(仮称) 首都高速石川町出口の景観検討について

今回報告事項

原案

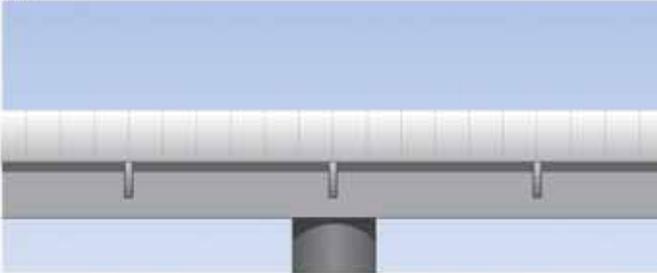
高欄外壁部に縦リブのテクスチャを施し、雨だれの縦すじの汚れを目立たなくすると同時にアビアランスに変化と精度感を持たせる。

最終提案

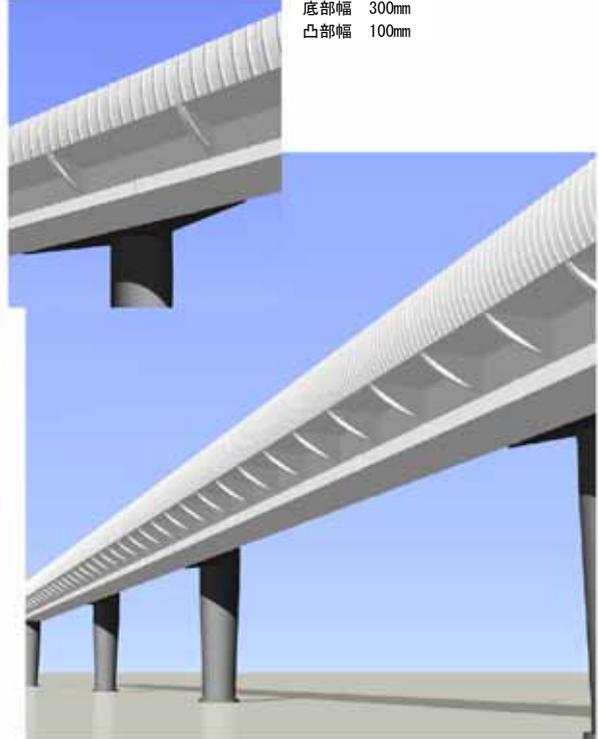
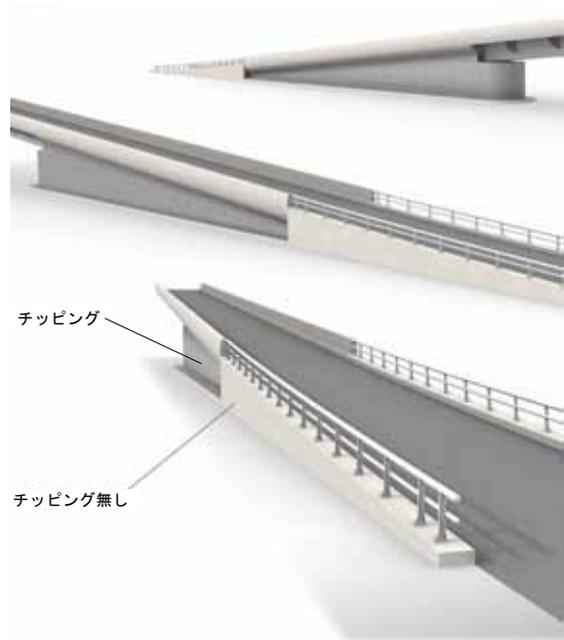
底部幅 300mm
凸部幅 100mm
